## Recueil des avis issus de la consultation auprès des ministères et organismes

Projet : Projet de construction du parc éolien Pohénégamook—Picard—Saint-Antonin—Wolastokuk 2 sur le territoire des MRC de Témiscouata et de Rivière-du-Loup par Énergie éolienne PPAW 2 s.e.c.

Numéro de dossier : 3211-12-261

Figure 1. Superficies à considérer en perte lors de l'installation de traverses de cours d'eau.

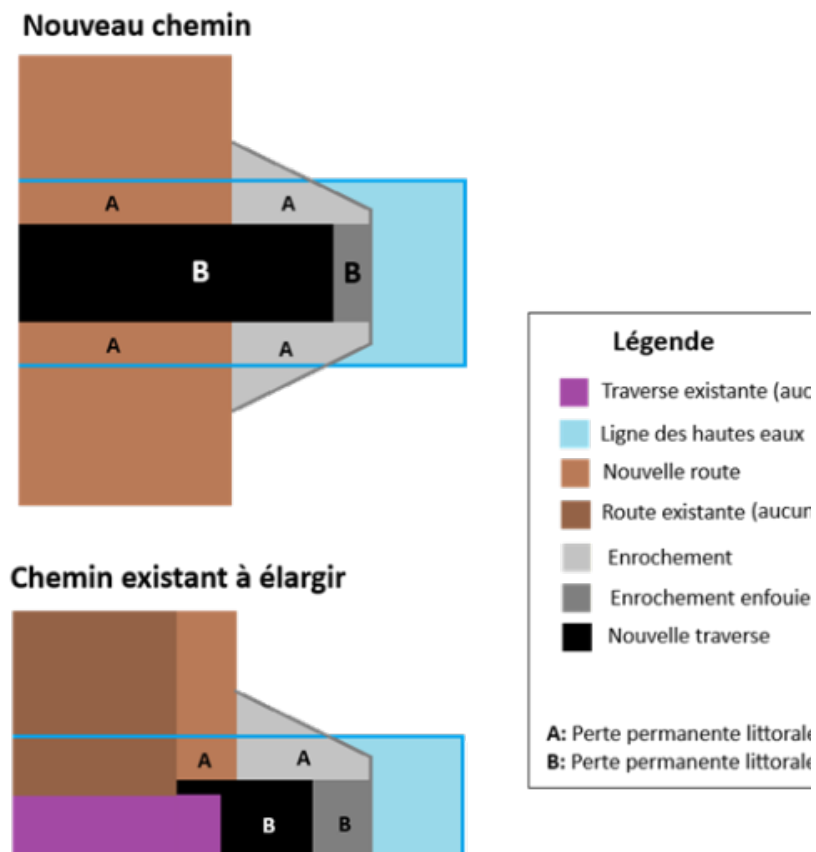
- d) Afin de bien évaluer les empiétements, l'initiateur doit confirmer que les superficies considérées dans le calcul des pertes permanentes sont conformes à l'énoncé suivant :

- Les zones A et B, telles qu'identifiées aux figures 1 et 2, ont toutes été compilées dans le bilan des pertes permanentes.

Figure 3: A) configuration proposée. B) En rouge, configuration limitant l'empiètement dans le milieu hydrique.

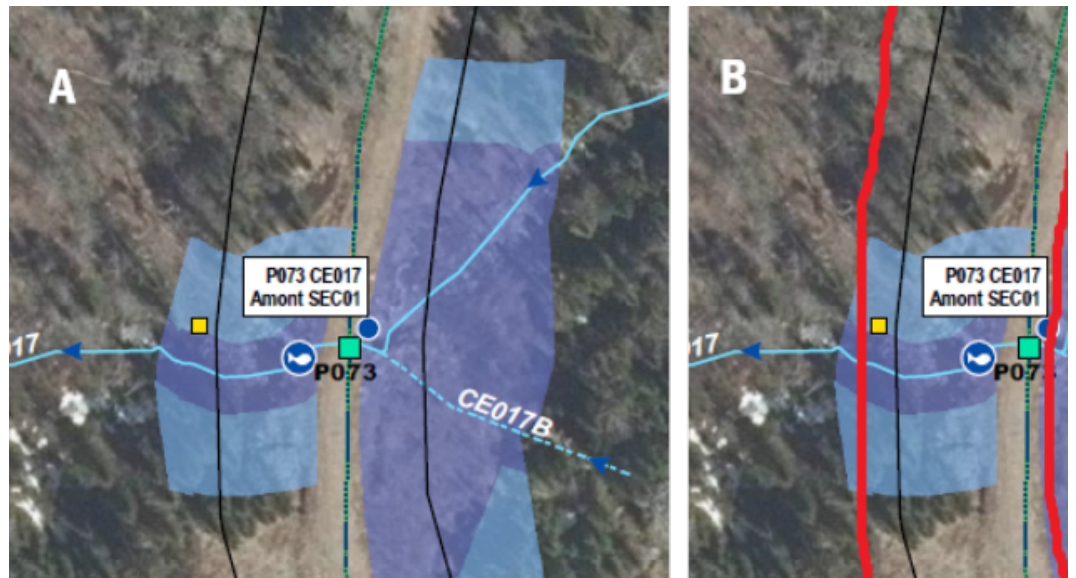
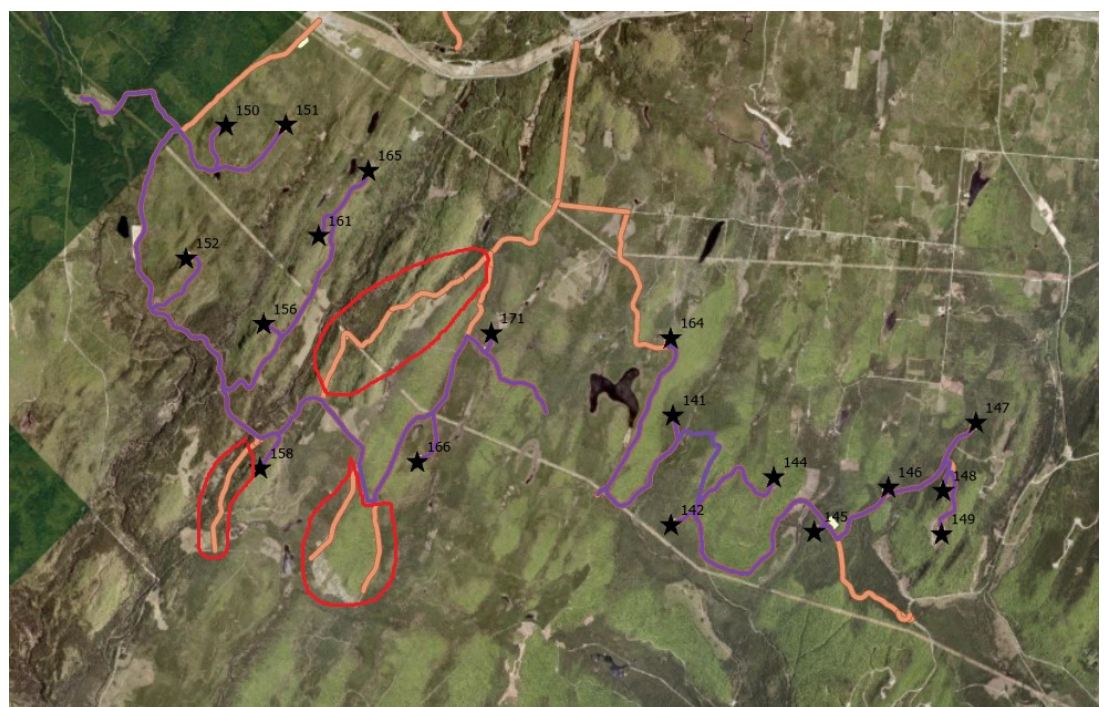
- 1) À la page 54 du PDF, la configuration proposée longe la route existante sans utiliser son emprise. Pour cette localisation, ainsi que pour toutes les localisations (ex. : p. PDF 62,) où des situations similaires se produisent, veuillez fournir une description **détaillée** de la justification appuyant cette décision.
- 2) Aux pages 59, 60, 79, 80, 81, 82, 86, 88, 90, 91, 92 et 93 du PDF, la configuration proposée traverse un milieu hydrique sans qu'une optimisation ait été réalisée pour limiter les empiètements dans ce milieu sensible. Le promoteur doit réviser la configuration de **tous** les

chemins (sans se limiter à ceux précédemment identifiés) de manière que ceux qui empiètent dans les milieux hydriques le fassent du côté des routes existantes où le milieu hydrique est le moins large (voir figure 3).

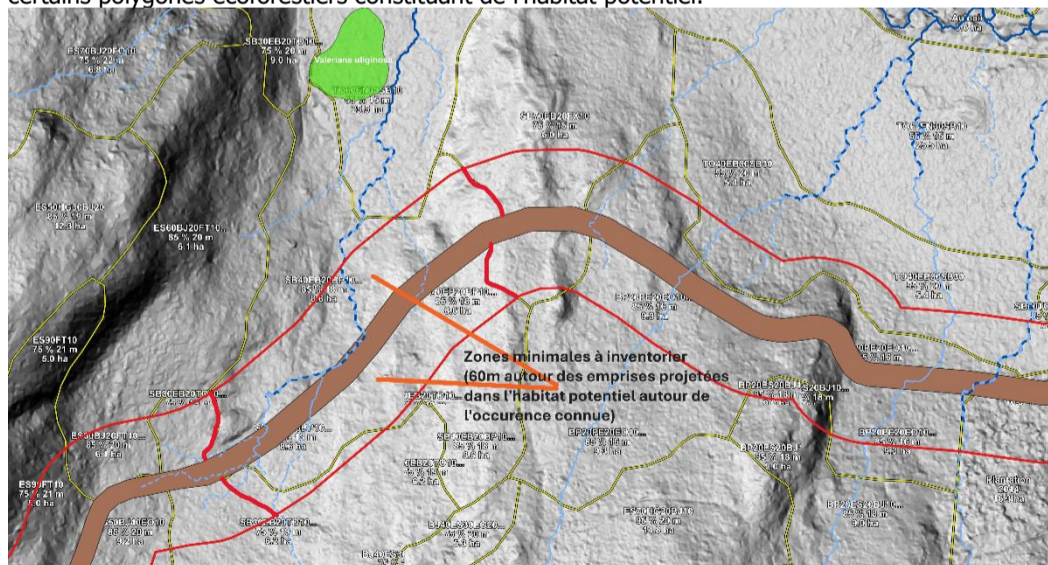
**Compte tenu que les travaux projetés pourraient modifier les conditions de drainage en aval du chemin (en direction de l'occurrence connue de valériane des tourbières), la DEFLMV demande à l'initiateur :**

- A) **D'évaluer la possibilité de déplacer ce tronçon de chemin plus au sud**, à l'extérieur des milieux humides MH117 et MH326 et plus haut en altitude, afin de maximiser la préservation de l'intégrité du sous-bassin versant de l'occurrence concernée. Le chemin pourrait par exemple être déplacé sur la ligne de crête du sous-bassin versant ou même dans le sous-bassin versant plus au sud, où des peuplements de feuillus tolérants sont observés.
